## INFORMACJA

dotyczy mieszkania nr 4a przy ul. T. Kościuszki 3 w Giżycku

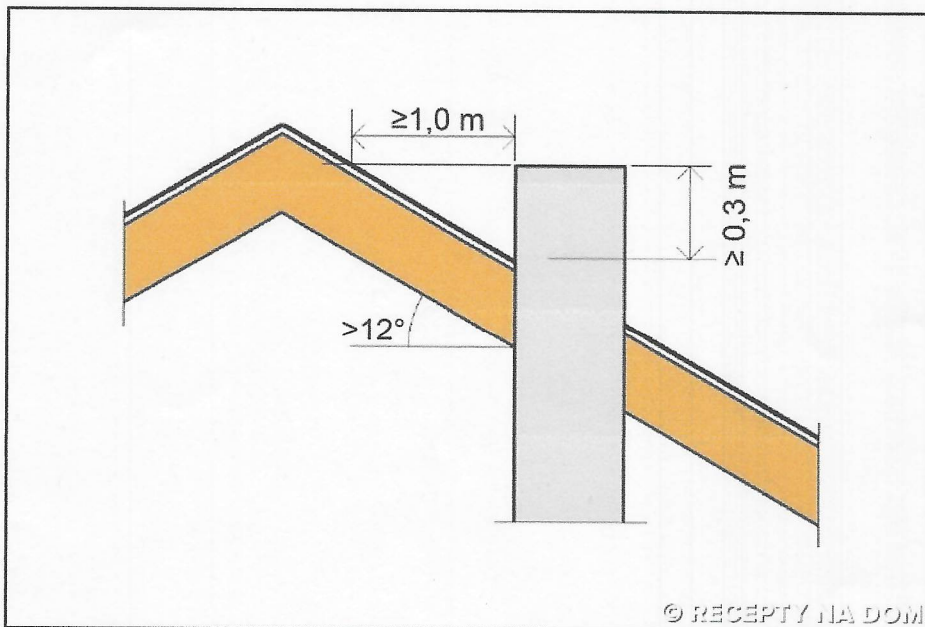
1. Wentylację grawitacyjną w łazience na I piętrze ( w mieszkaniu nr 4a ) należy wykonać za pomocą rury metalowej ocieplonej, którą należy wyprowadzić ponad dach budynku.
2. Przekrój rury wentylacyjnej powinien wynosić min. 100 mm.
3. Przewód wentylacyjny powinien być wyprowadzony ponad dach wg zasady tak jak na rysunku zamieszczonym poniżej.
